Opinia Nr 007825

z wyników przeprowadzonych oględzin - ekspertyzy urządzeń grzewczo-kominowych

w budynku przy ul. Mickiewicza nr 39/2 w Walczyca
dotycząca urządzeń grzewczo-kominowych używanych przez MZB Sp. z o.o.
Boh. Słodmeście Ptarmaki

Opis nr 7825

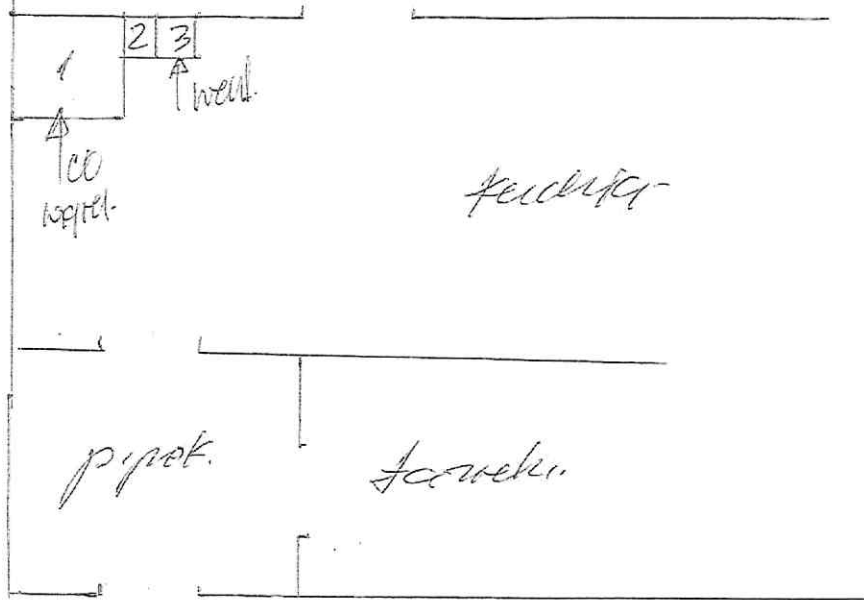
Deco na palino fałd może być podłączony do przewodu na 1-0 wym. 50x50cm
wentylacja wymierna istniejąca w przew. 3
wentylacja wymierna wykonanej wg projektu.
wentylacja wymierna z tarantki wykonanej wg projektu.
Alternatywne:
Kocioł gazowy z łączk. końcówki spaleniowej
podłączeni do układu rewersyjnego zgodnie z
wymogami producenta i projektem techn.
